Autorité environnementale

Avis délibéré de l’Autorité environnementale sur la restructuration du réseau de transport électrique entre les communes de Chaingy (45) et de Dambron (28) et sur la mise en compatibilité du plan local d’urbanisme intercommunal (PLUi) Cœur de Beauce

n°Ae 2025-137

Avis délibéré n° 2025-137 adopté lors de la séance du 12 février 2026

Figure 5 : Présentation de l'aire d'étude validée et des fuseaux présentés en concertation (source : dossier)

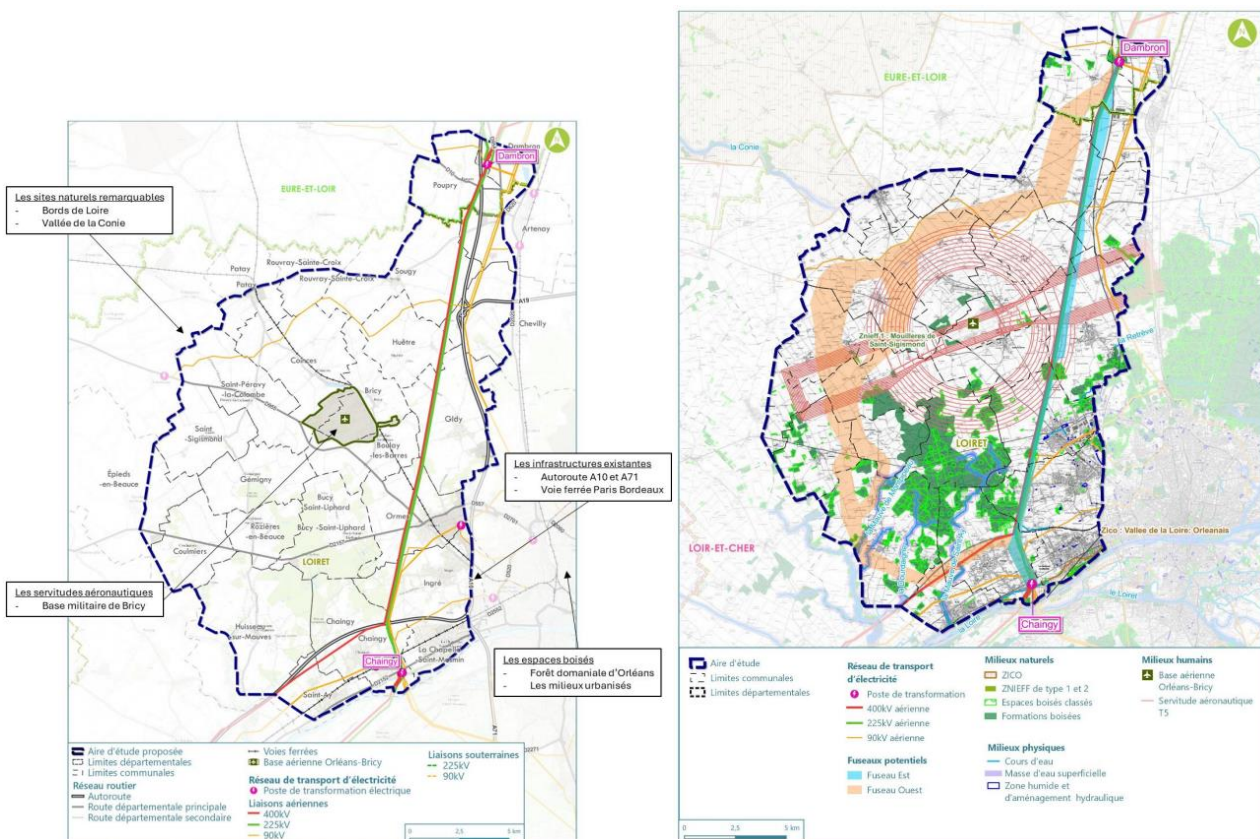
Les figures représentant les différentes aires d'étude gagneraient à présenter plus clairement, à plus grande échelle, les adaptations du tracé liées à l'évitement de zones sur les plans généraux de la ligne.

Figure 6 : Zones à enjeux écologiques dans l'aire d'étude et figure 6, à titre d'exemple : zone 1/4

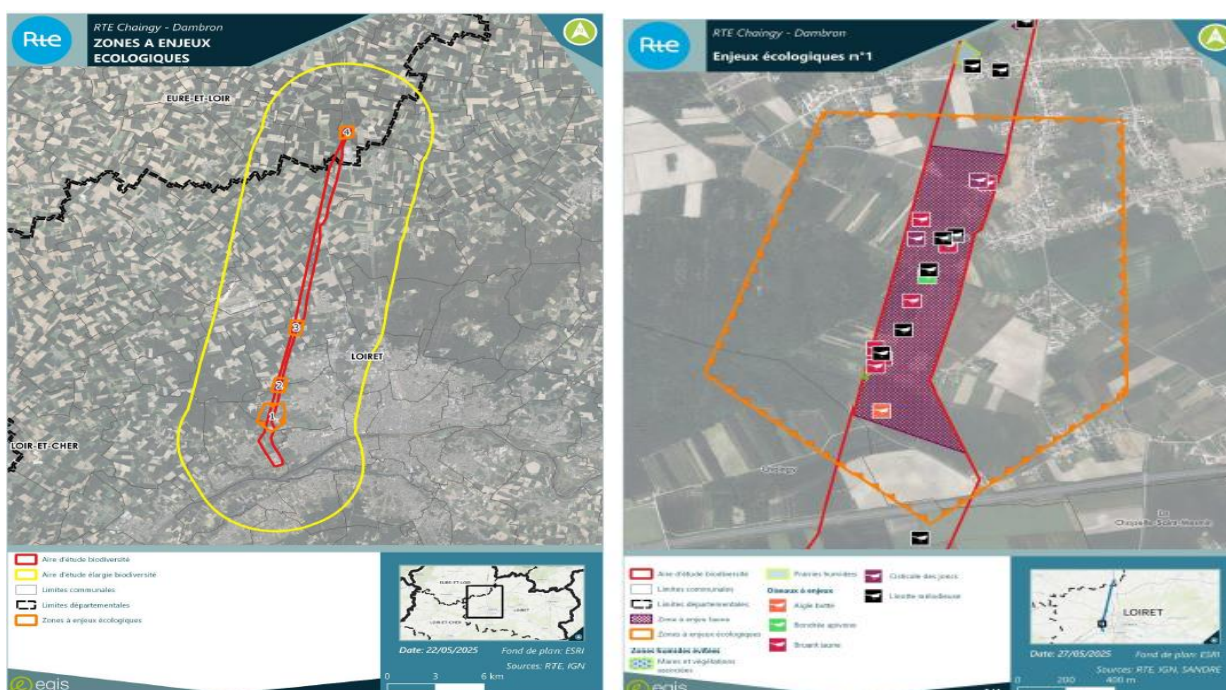
De nombreuses prairies de fauche sont déjà surplombées par des lignes existantes et quelques nouveaux pylônes seront implantés sur ces habitats d'intérêt communautaire, en lisière du bois de Bucy. Des pelouses et friches pourront être détruites lors de la mise en place des plateformes d'assemblage, le linéaire le plus important se situant en milieux ouverts et agricoles (habitats de type fourrés), sans que le dossier précise lesquelles sont concernées ou susceptibles de l'être. Le

dossier indique que l'évitement sera recherché, et en cas d'impossibilité, des mesures de réduction voire de compensation seront prévues. Il renvoie au tracé définitif.
